**OPIS PRZEDMIOTU ZAMÓWIENIA DLA ZADANIA**

Wykonanie opracowania zawierającego rozwiązania techniczno – budowlane i p.poż, dostosowujące niezgodności i nieprawidłowości istniejących rozwiązań do stanu zgodnego w budynku Wydziału Farmacji przy ul. Borowskiej 211 A we Wrocławiu w zakresie wskazań PINB we Wrocławiu i ekspertyzy p.poż.

Celem przedmiotu zamówienia jest wykonanie projektu urządzeń przeciwpożarowych – kłapy/żaluzji p.poż EI 30 w ścianie stanowiącej obudowę drogi ewakuacyjnej.

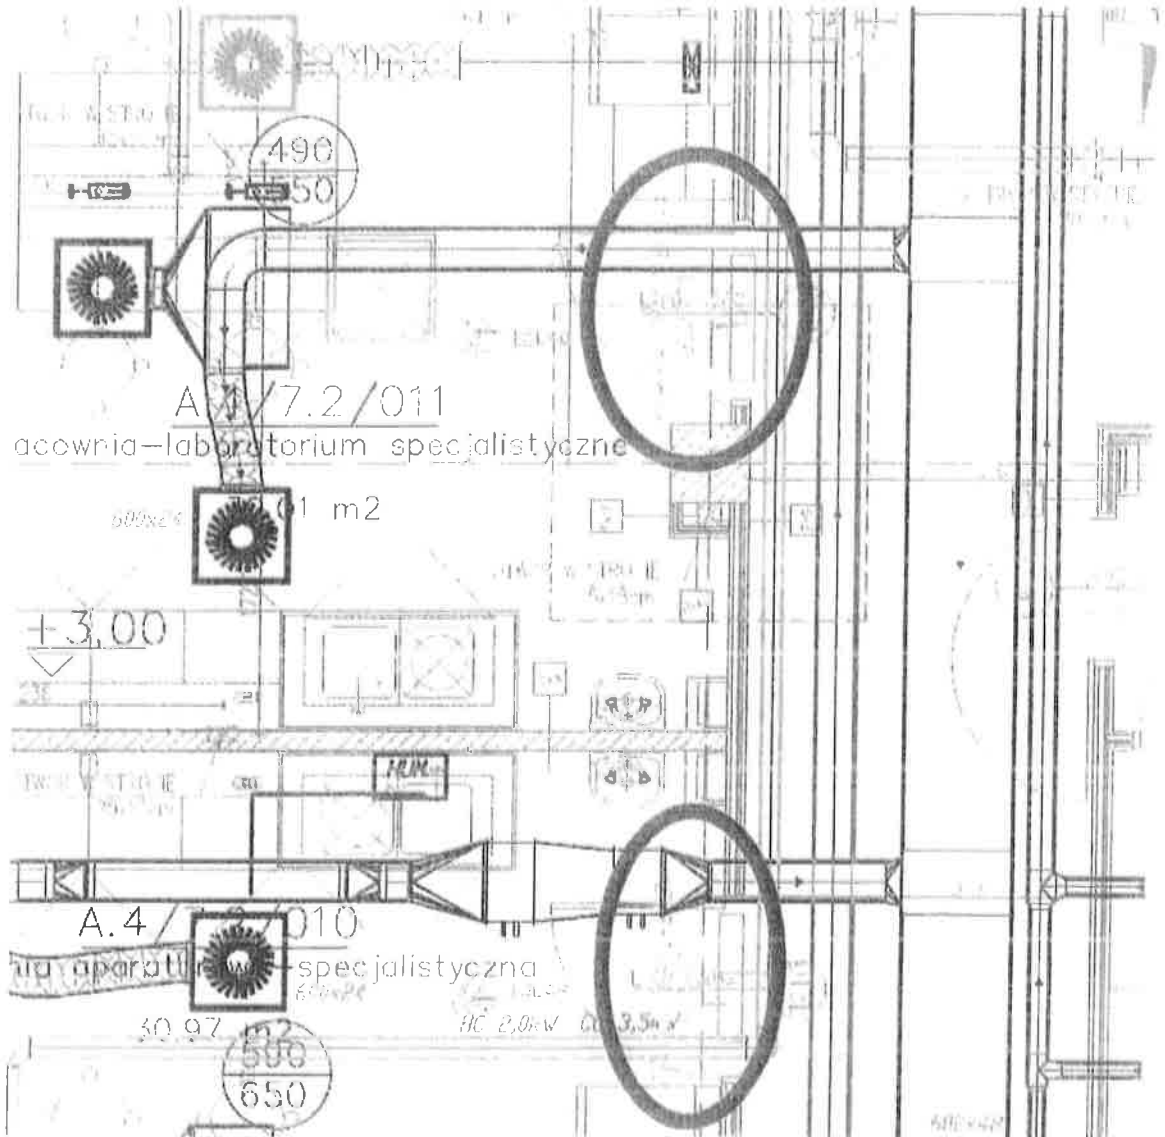
1. Brak obudowy poziomej drogi ewakuacyjnej ścianą o wymaganej klasie odporności ogniowej EI 30 (budynek klasy „B” odporności pożarowej). Pomiędzy

korytarzami a laboratoriami/salami ćwiczeń w budynku A na poziomach 1, 3, 4 i 5 piętra, w budynku B na 3 piętrze oraz na 1 i 2 piętrze w budynku C w pracowni doktorantów i magistrów, w ścianie stanowiącej obudowę poziomej drogi ewakuacyjnej istnieją „kratki transferowe” stanowiące kompensację powietrza z korytarza do pomieszczenia laboratorium, następnie do instalacji wyciągowej.

14) wykonanie obudowy poziomej drogi ewakuacyjnej ściany o wymaganej klasie odporności ogniowej EI 30 pomiędzy korytarzami a laboratorium / salami ćwiczeń w budynku „A” na poziomach 1, 3, 4 i 5 piętra, w budynku „B” na 3 piętrze oraz w budynku „C” na 1 i 2 piętrze w pracowni doktorantów i magistrów.

Rys.3. Schematyczny podział na strefy pożarowe budynków A i C z pominięciem stref pożarowych wydzielonych klatek schodowych. Wymagania dla elementów oddzielenia przeciwpożarowego.

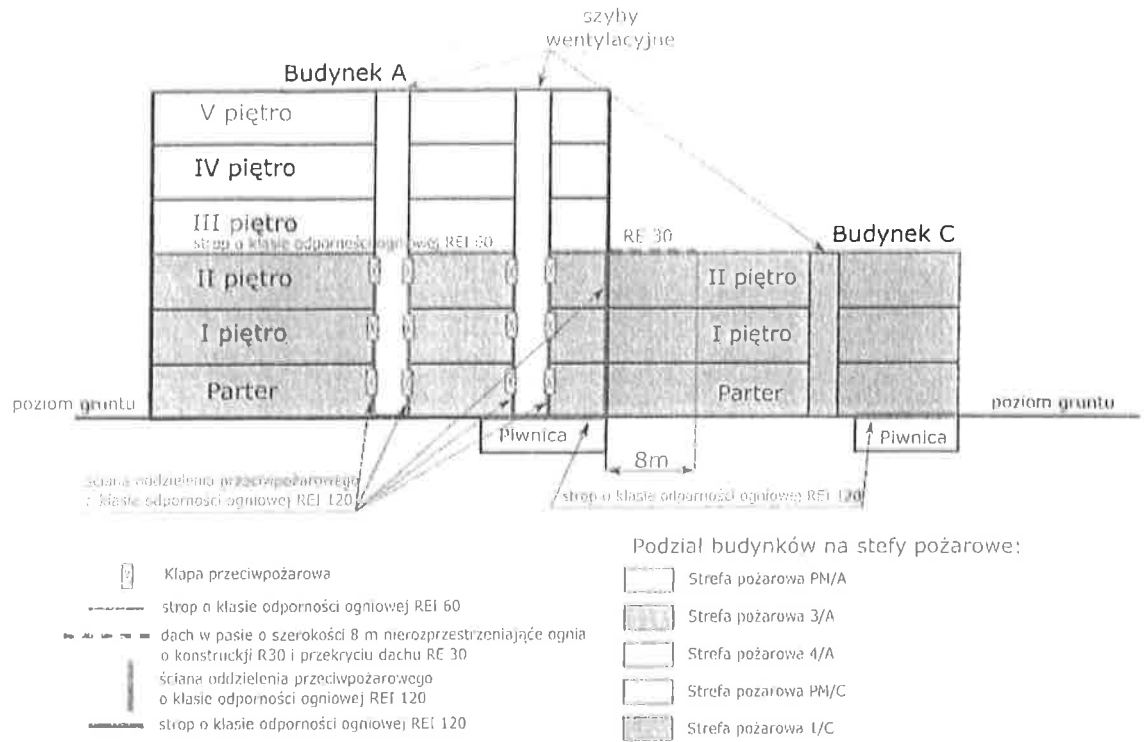
2. Brak zapewnienia prawidłowych elementów oddzielenia przeciwpożarowego na granicy stref pożarowych. W budynku A, po wyeliminowaniu kłap przeciwpożarowych na poziomach piętra 3, 4 i 5 (projekt zamienny i powykonawczy instalacji wentylacji i klimatyzacji), można stwierdzić, że szyby wentylacyjne należą do strefy pożarowej 4/A – Rys.3. Wobec czego ściany tych szybów na niższych kondygnacjach stanowią ściany oddzielenia przeciwpożarowego (zgodnie z § 232 ust. 4 przepisów techniczno-budowlanych) i powinny posiadać wymaganą klasę odporności ogniowej REI 120. Natomiast w projekcie wykonawczym (część graficzna) oraz projekcie powykonawczym instalacji wentylacji i klimatyzacji (część graficzna) ściany te posiadają klasę odporności ogniowej REI 60, co stanowi niezgodność z przepisami. W części opisowej projektu zamiennego obudowę szybu w budynku A powinna stanowić ściana murowana/żelbetowa oraz ściana systemowa z płyt gipsowo-kartonowych z wypełnieniem wełną mineralną - Sw21 o klasie odporności ogniowej REI 120, natomiast w części graficznej projektu wykonawczego obudowę szybu wentylacyjnego stanowi ściana żelbetowa Sw4 i ściana systemowa Sw7 o klasie odporności ogniowej REI 60 - niezgodność. W budynku B, po wyeliminowaniu kłap przeciwpożarowych na poziomach piętra 1, 2, 3, 4 i 5 (projekt zamienny i powykonawczy instalacji wentylacji i klimatyzacji), domniemywa się, że szyb wentylacyjny stanowi jedną strefę pożarową wraz ze strefą pożarową 2/B. W strefie pożarowej 1/C w budynku C, wyeliminowano kłapy przeciwpożarowe w szybach wentylacyjnych (projekt zamienny i powykonawczy instalacji wentylacji i klimatyzacji).

W opisie „podział obiektu na strefy pożarowe” nie uwzględniono szybów wentylacyjnych.
